Technische Änderung für Y-Verteiler (1881710000 - SAI-Y-5S M12/M12 2BO)

der Y-Verteiler **1881710000** - SAI-Y-5S M12/M12 2BO wird geändert.

Altes Design	Neues Design

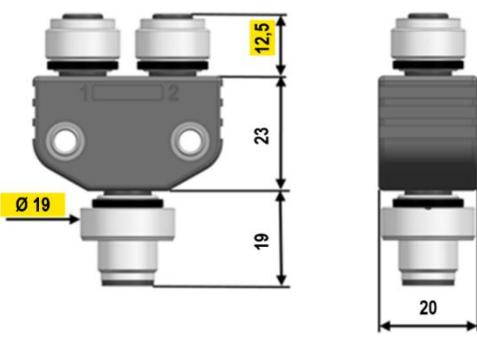
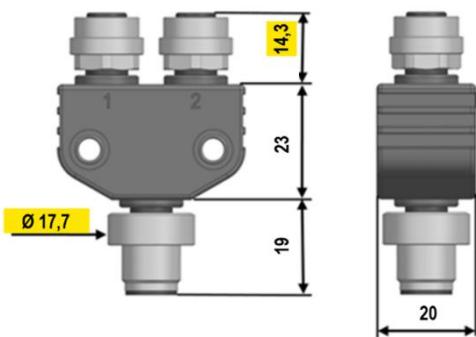
Bislang wurde für die Gewinderinge des betroffenen Artikels ein bleihaltiges Material verwendet. Im Zuge der Umstellung werden diese auf ein bleifreies Material umgestellt, sodass die Produkte der RoHS-Richtlinie ohne Ausnahme 6c entsprechen. Durch die Änderung ergeben sich Abweichungen in den Abmaßen zu dem bestehenden Artikel. Alle weiteren technischen Spezifikationen bleiben identisch.

Hinweis: die beiden Dorne für die Sicherstellung des Abstandes bei der Montage sind nicht dargestellt, bleiben im neuen Design weiterhin bestehen und sind maßlich unverändert!
